PARC ÉOLIEN
PIERRE-DE SAUREL

Construction du Parc éolien Pierre-De Saurel dans la MRC de Pierre-De Saurel

Addenda 2 – Réponses aux questions et commentaires du 20 décembre 2013

N° de dossier : 3211-12-197

Annexe 2 Carte révisée de localisation du projet

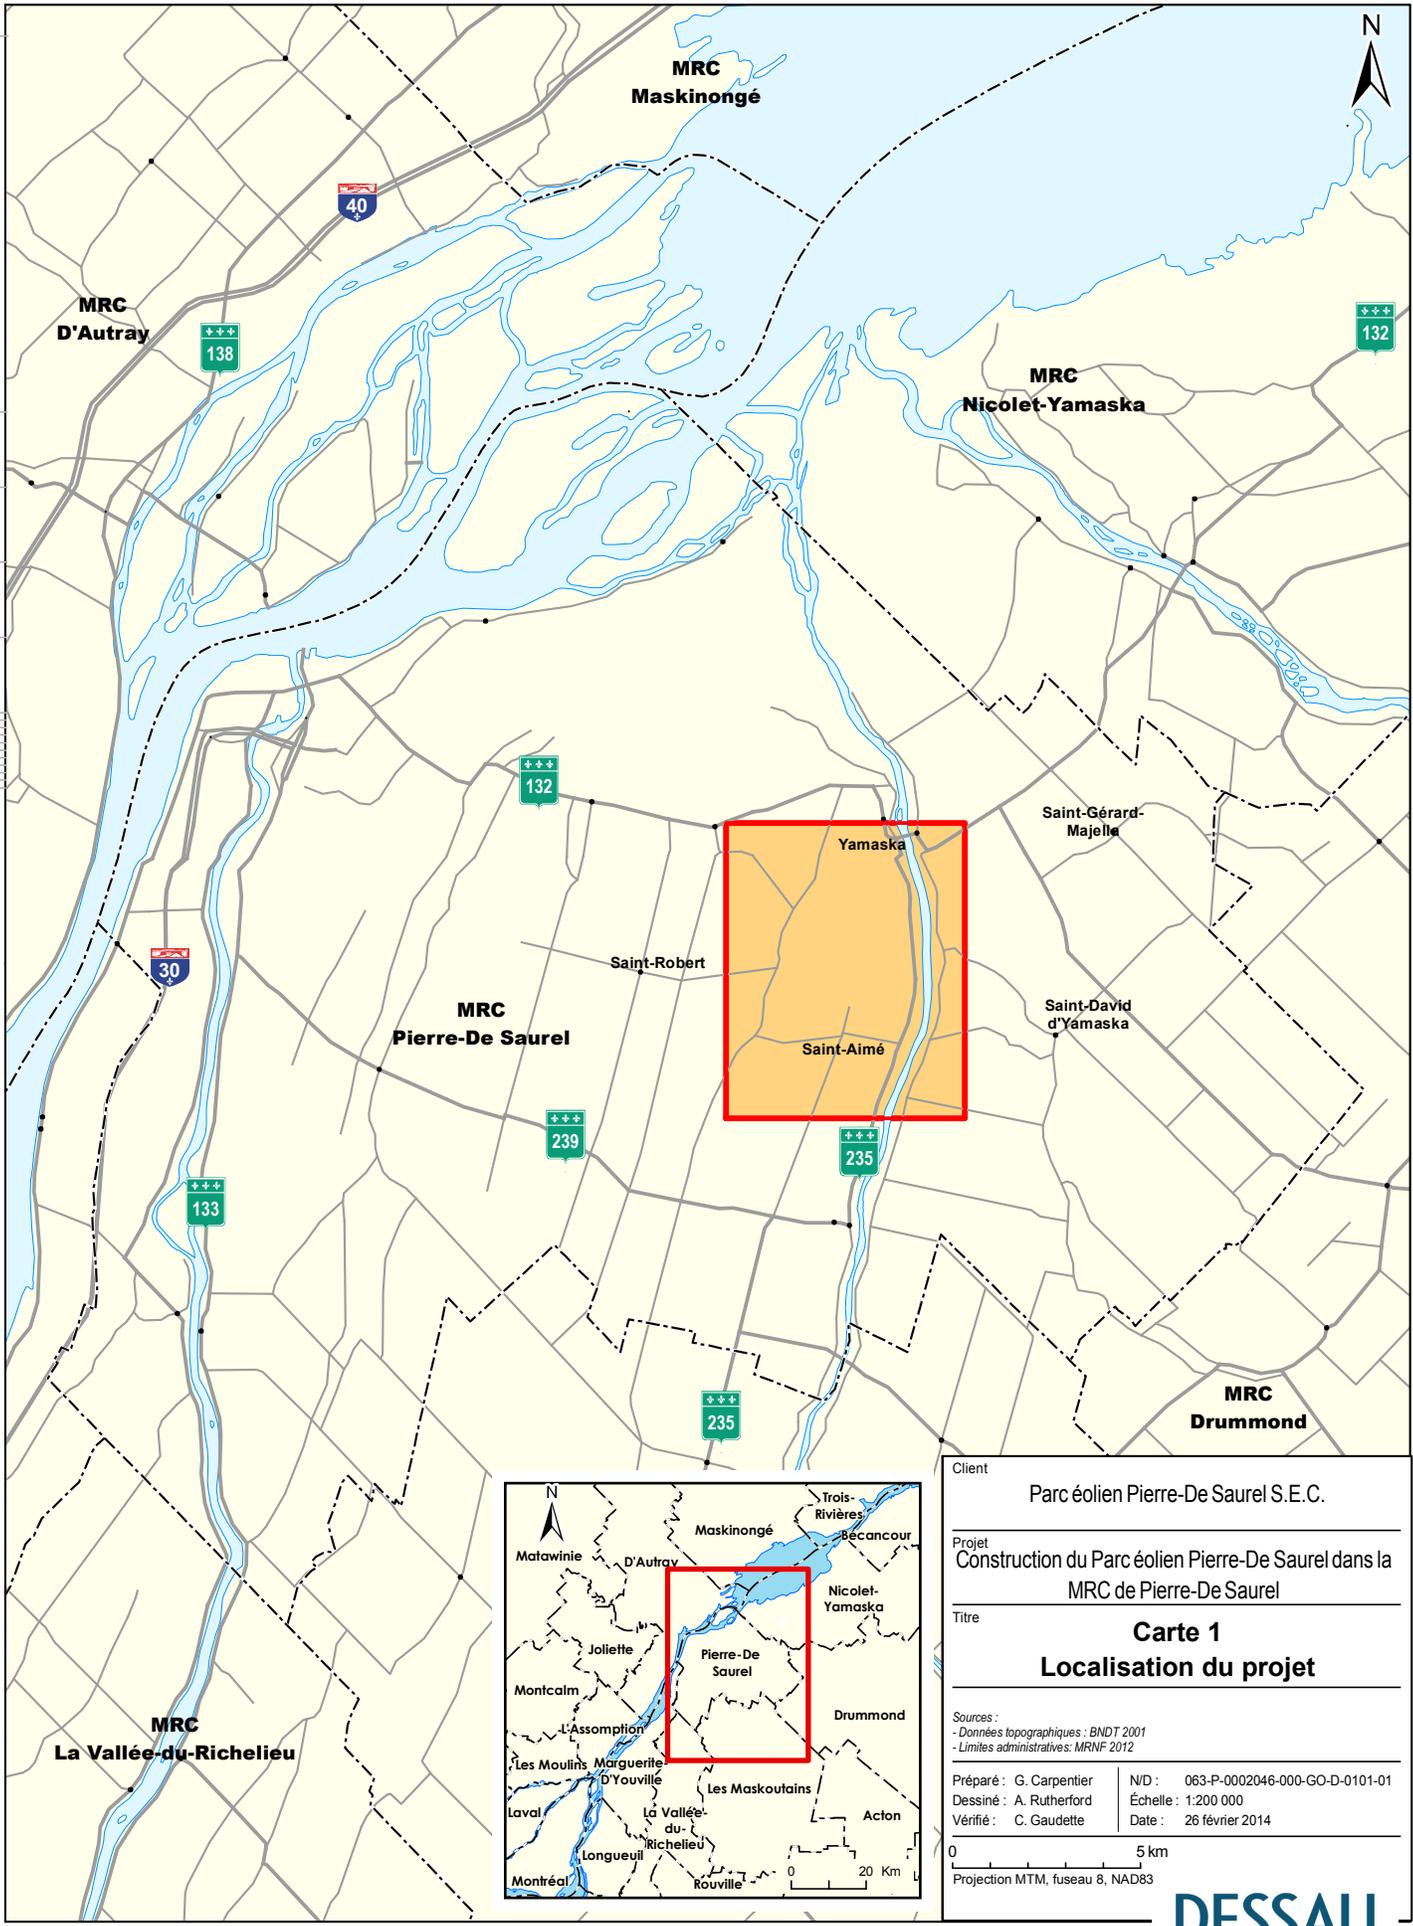
QC-2.39 À R-111, l'initiateur prend note qu'il doit modifier la carte 1 afin qu'elle représente davantage le territoire actuel, et qu'il peut aussi modifier les croquis de repérage. L'initiateur prévoit-il remettre ces documents au Ministère?

R-2.39 La carte révisée de localisation du projet est présentée à l'annexe 2.
